1#楼屋面层平面图 变更前

变更内容：
檐口出挑距离修改

10#楼 10-1~10-22 轴立面图 变更后

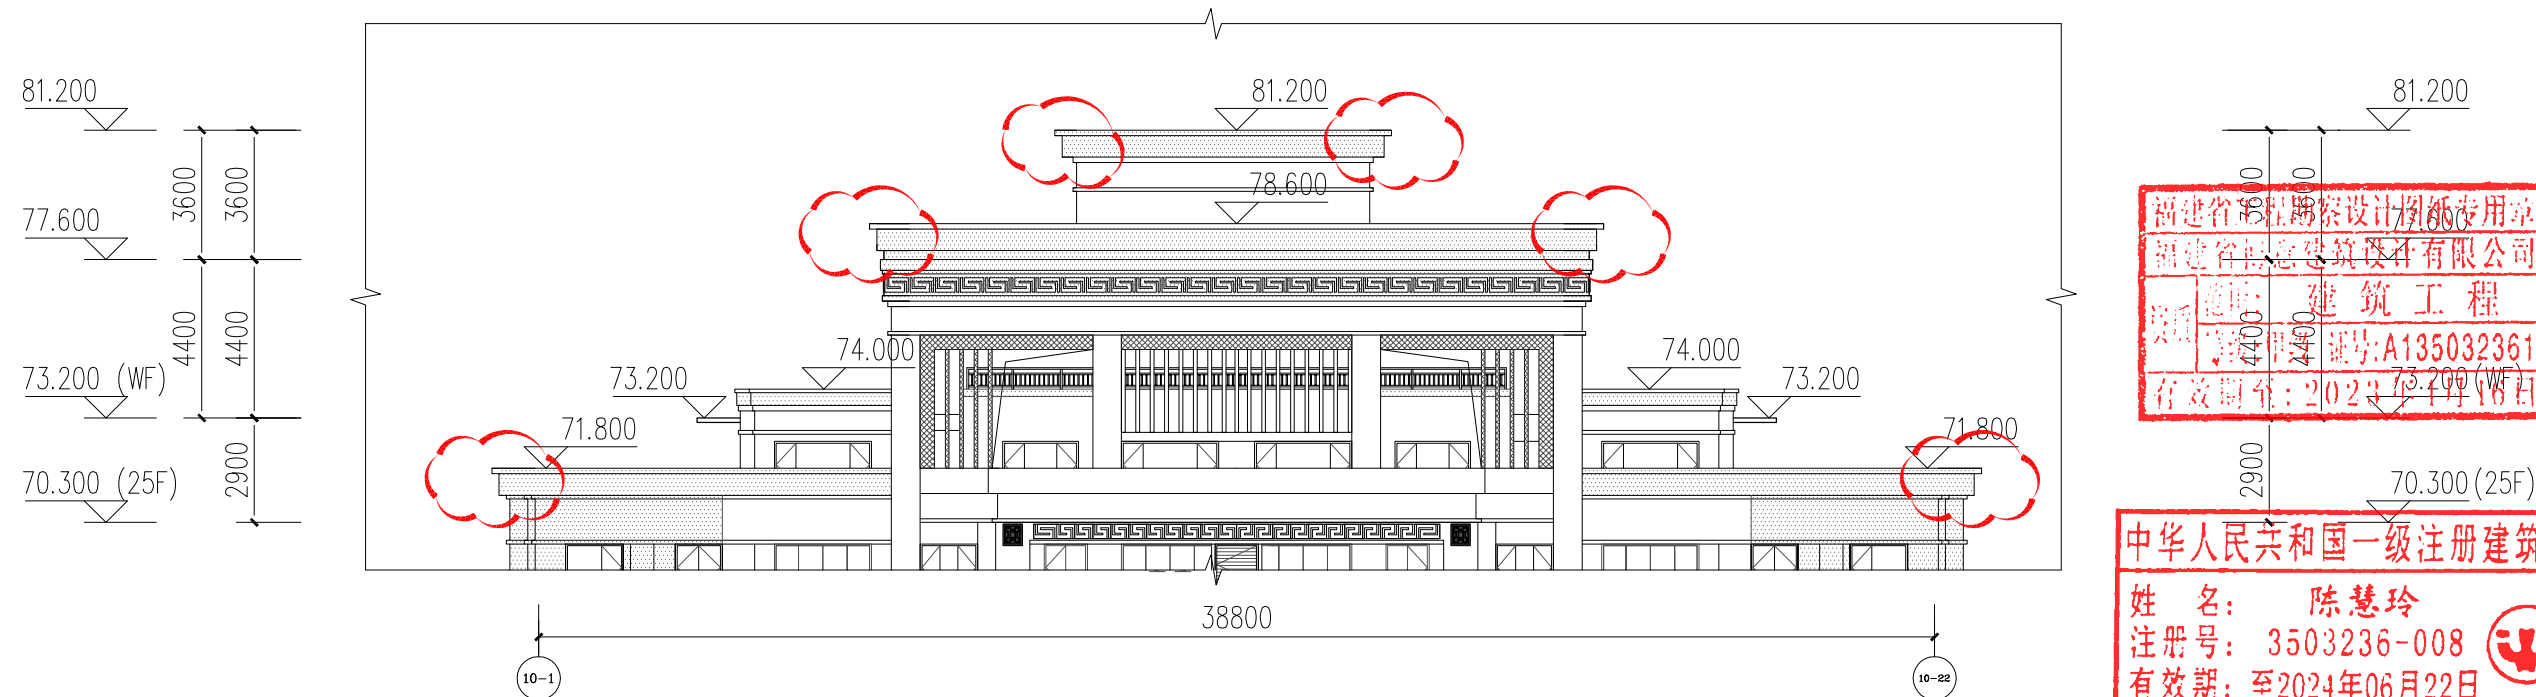
变更内容：
檐口出挑距离修改
